Veřejná zakázka „Hasičská zbrojnice Pustkovec“ - Vysvětlení zadávací dokumentace č. 10

Hasičská zbrojnice Pustkovec

v.č.107 – Pohled východní, západní :

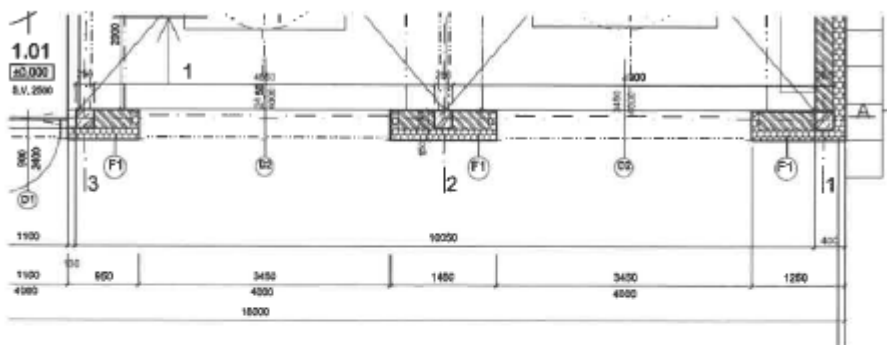
V zadání je požadován nápis nad vraty. Ve výkazu výměr máme nacenit písmomalířské práce v ploše 20 m², přitom ve výkresové části má tato výměra necelých 5 m², viz příloha této žádosti.

(8) MALOVANÝ TEXT NÁPISU

Nápis : dl. 8,35 m , výška (max.) 0,5 m (plocha 4,20 m²)

356	K	784672033-F	Písmomalířské práce výšky písmen nebo číslic do 500 mm vč. šablony - nápis fasáda	m2	20,000
	VV		'pohledy'		
	VV		17+3		20,000

Jak máme postupovat při nacenění položky č. 356. Co znamená výměra 17 + 3(m2) ?

Výměra 17 + 3(m²) = 3m² je výměra písma nad vraty (pozice 8), 17m² je výměra písma vedle vstupní branky (pozice 11 – viz. výkres č. D1.1.107 doplněný o nápis, jehož finální podoba bude při výstavbě konzultována se zástupcem sboru dobrovolných hasičů). Dodavatel nacení pol. č. 356 dle poskytnutého soupisu prací.
